HQD - DEMANDE D'APPROBATION DU PLAN
D'APPROVISIONNEMENT 2020-2029

RAPPORT D'EXPERTISE **AMENDÉ**

Préparé par : Marcel Paul Raymond, M. Sc.

23 juillet 2020

FIGURE R-3.7 :
MODÈLE DE PERTES GLOBALES

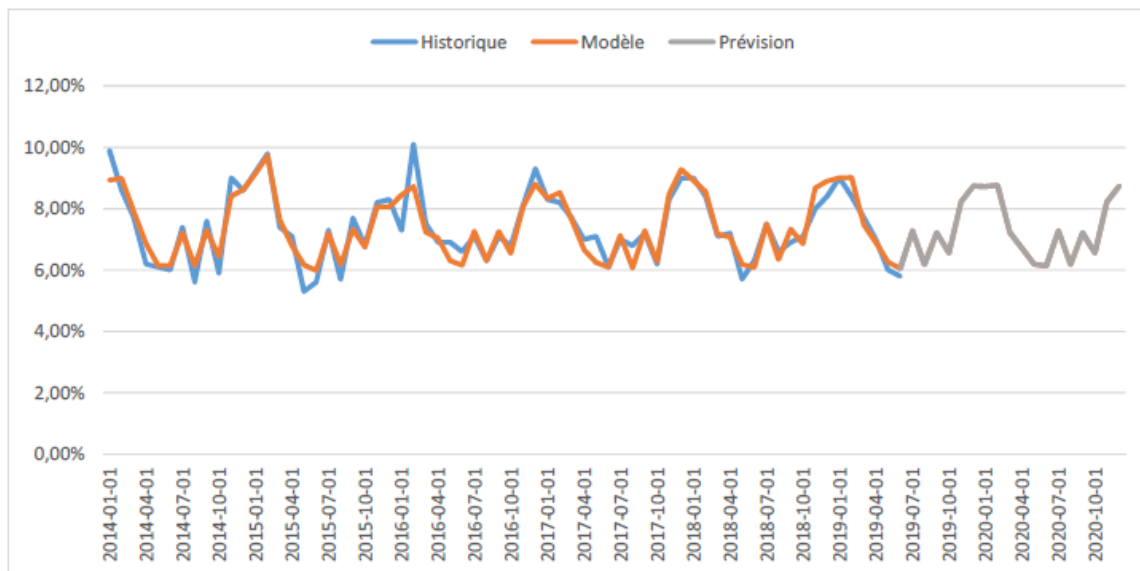
D'ailleurs, le graphique suivant fourni par le Distributeur, démontre que le modèle et les intrants qu'il a utilisés ont surestimé les pertes de 2018 et de 2019³⁵ :

Par conséquent, en tenant compte de la qualité non démontrée des taux de pertes historiques avant 2018, et des valeurs normalisées de 7,3 %

observées en 2018 et en 2019, nous sommes d'avis qu'une prévision de 7,3 % pour le taux de pertes globales sur la période couverte par le Plan serait plus appropriée que le taux de 7,4 % proposé par le Distributeur, avant la prise en compte de l'effet des lignes de transport dont il est question ci-dessous.

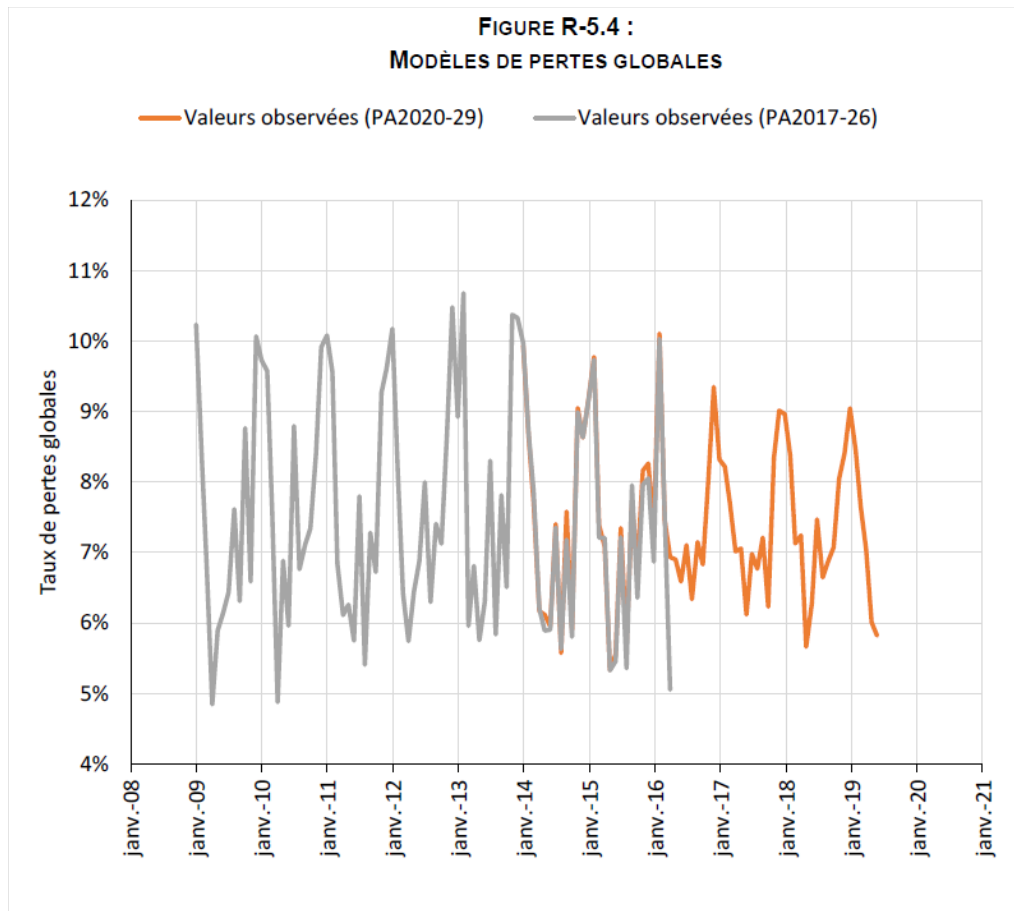
Cette figure semble, au contraire, suggérer visuellement une baisse des valeurs observées plus récentes (PA2020-29) par rapport aux valeurs utilisées dans le Plan précédent (PA2017-26). Des explications pourront être obtenues sur ce graphique lors de l'audience.
